Kantonsratsbeschluss

betreffend Freigabe eines Objektkredits für das Projekt

«KS H, Riedmatt-Brücke A 14, Gemeinden Zug und Steinhausen»

Bericht und Antrag der Kommission für Tiefbau und Gewässer
vom 22. Juni 2023

Querschnitt Ersatzneubau Steinhauserbrücke: Grün eingezeichnet ist das von der Kommission diskutierte Bankett bzw. die Böschung. Die rote Linie zeigt den Fussweg, welcher mit der Erstellung eines Banketts höher zu liegen kommen würde.

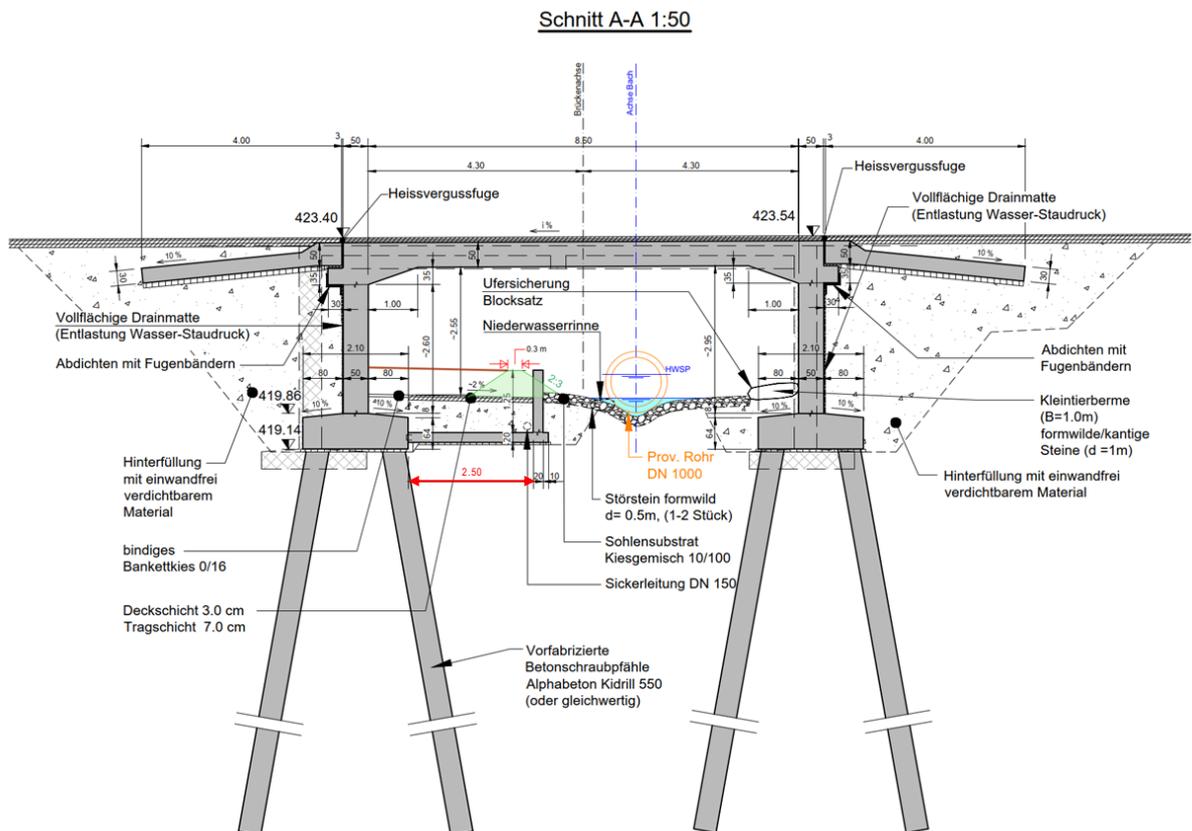
Ein Kommissionsmitglied erkundigte sich, ob die Stützmauer links des Bachlaufs nicht in den Gewässerraum hineinrage und ob als Alternative ein Podest für einen Weg erstellt werden könne. Die Baudirektion erklärte, dass die projektierte Unterführung nun eine Höhe von 2,55 Metern aufweise und der Durchgang dadurch attraktiver werde. Würde der Fussweg über ein Podest geführt, würde sich die lichte Höhe reduzieren.

Von einem anderen Kommissionsmitglied wurde eingebracht, anstelle einer Mauer eine Böschung zu realisieren oder aber die Mauer etwas zurückzusetzen. Dazu erklärte die Baudirektion, dass der Durchgang dadurch weniger als 2,5 Meter breit wäre und sich auch dessen Höhe reduzieren würde. Die Mauer sei geplant worden, um die notwendige Breite zu erreichen. Während der Durchgang heute nur 2 Meter hoch sei, soll er neu eine Höhe von 2,55 Meter aufweisen. Dem Argument eines Kommissionsmitglieds, wonach das Bankett ganz links den Zufussgehenden zur Verfügung zu stellen sei, hielt die Baudirektion entgegen, dass die lichte Höhe über dem Bankett abnehme.

Im Zusammenhang mit dem Verzicht auf die Mauer wollte ein Kommissionsmitglied wissen, ob bekannt sei, wie oft pro Jahr der Weg infolge Hochwassers nicht passierbar sei. Nach Angabe des Kommissionsmitglieds gebe es heute jährlich etwa zwei Ereignisse. Tendenziell mehr als in der heutigen Situation, schätzte die Baudirektion, da der Weg gegenüber heute etwas tiefer zu liegen kommen werde.

Ein Kommissionsmitglied stellte klar, dass die Mauer dazu diene, dass bei Hochwasser kein Geschiebe auf den Fussweg geschwemmt werde. Dies bestätigte die Baudirektion.

Schliesslich stellte ein Kommissionsmitglied den Antrag, es sei von der Baudirektion abzuklären, ob auf die Mauer verzichtet und stattdessen eine Böschung (oder allgemein eine ökologische Alternative zur Mauer) gebaut werden könne. Falls dies nicht möglich wäre, sei zu prüfen, ob die Mauer zurückversetzt werden könne.

Die Baudirektion führte sodann aus, dass eine Böschung dieselbe Höhenkote aufweisen müsste wie die Mauer. Dadurch wäre die Höhe wieder auf 2 Meter beschränkt. Für den betrieblichen Unterhalt sei jedoch eine Höhe von 2,5 Metern erforderlich, da ansonsten die Unterhaltsfahrzeuge nicht passieren könnten. Die Breite des Wegs könnte aufgrund einer Verschiebung der Mauer etwas minimiert werden, so dass er für Unterhaltsfahrzeuge trotzdem noch befahrbar bleibe. Die Höhe sei jedoch zwingend erforderlich. Wüsste die Kommission eine Böschung und gleichzeitig eine lichte Höhe der Brücke von 2,5 Metern, sei eine Anhebung der Brückenplatte unausweichlich. Eine Anhebung der Brückenplatte wurde von der Kommission einstimmig abgelehnt.

Die Kommission lehnte den Antrag des Kommissionsmitglieds, dass von der Baudirektion abzuklären sei, ob die Mauer durch eine Böschung ersetzt werden könne, ab und nahm den Antrag des Regierungsrats mit 7 : 6 Stimmen und ohne Enthaltung an.

Lebensraumkarte Begrünung

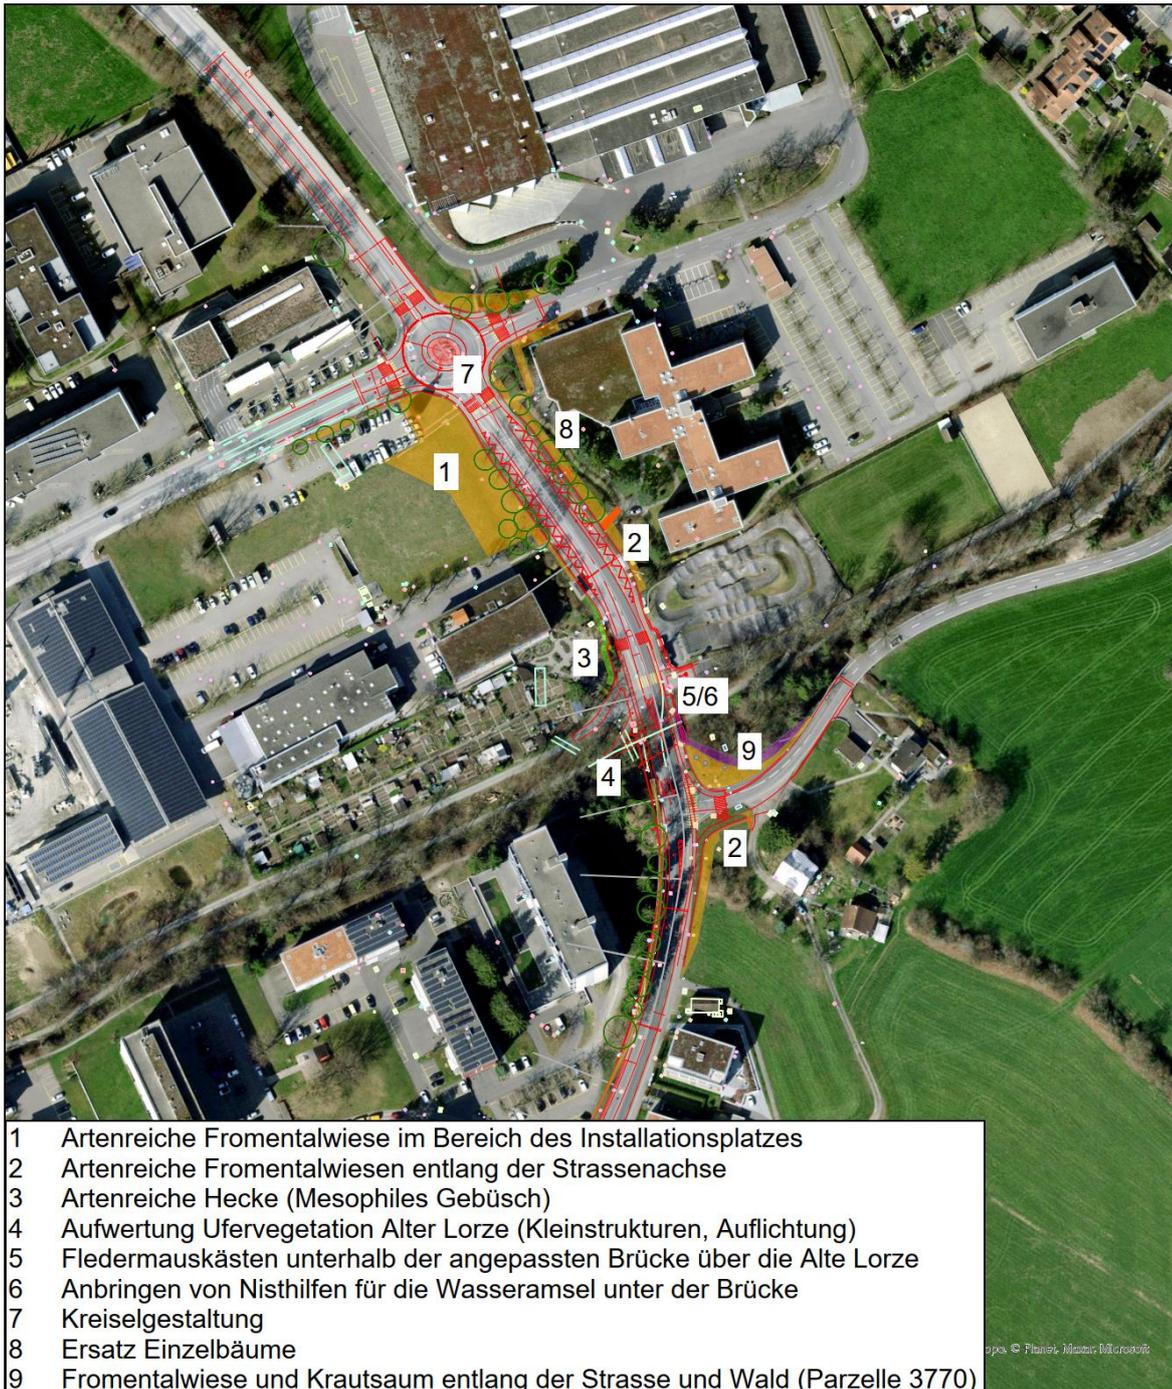
Auf Hinweis eines Kommissionsmitglieds ergänzte die Baudirektion im Nachgang an die Kommissionssitzung die Abbildung «Übersichtsplan der beabsichtigten Strassenraumgestaltung» auf S. 13 des Berichts und Antrags des Regierungsrats mit einer Legende.
